Sprawa:	Postępowanie pn.: Budowa instalacji klimatyzacji centralnej w Urzędzie Skarbowym w Stalowej Woli
---------	--

Znak sprawy:	1801-ILZ.260.51.2023
--------------	----------------------

Wyjaśnienia (3) i Modyfikacja (3) treści SWZ z dnia 27.10.2023 r.

Koncepcja rozmieszczenia paneli fotowoltaicznych na dachu budynku:

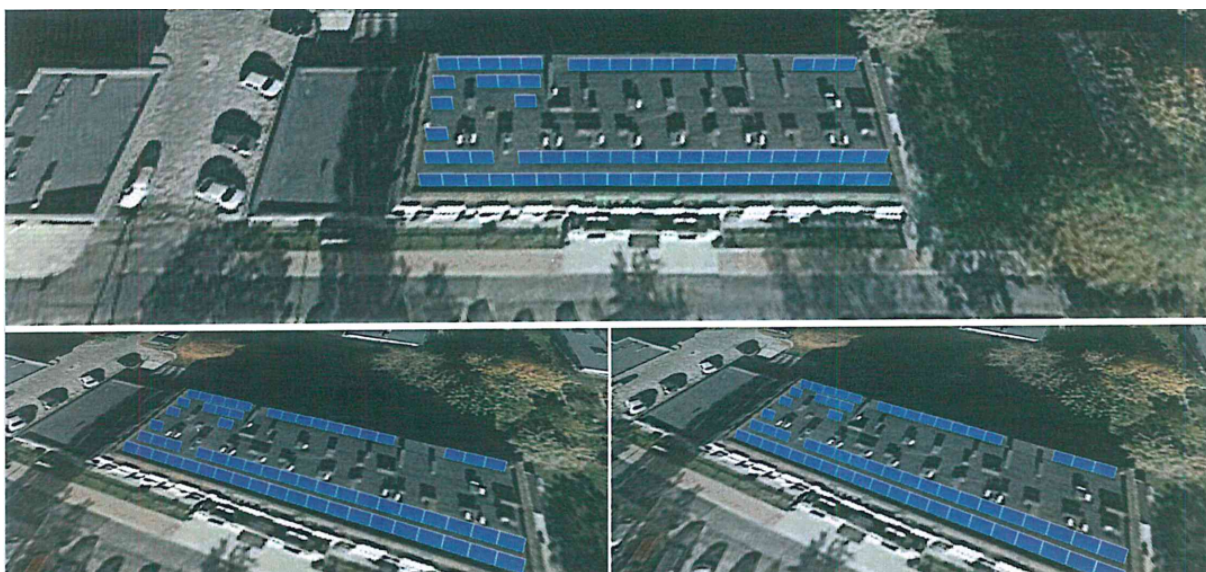
W związku planowanym montażem fotowoltaiki na dachu budynku, proszę o przestanie rysunku rozmieszczenia paneli i instalacji na dachu, celem wyeliminowania ewentualnych kolizji z instalacjami i agregatami klimatyzacji.
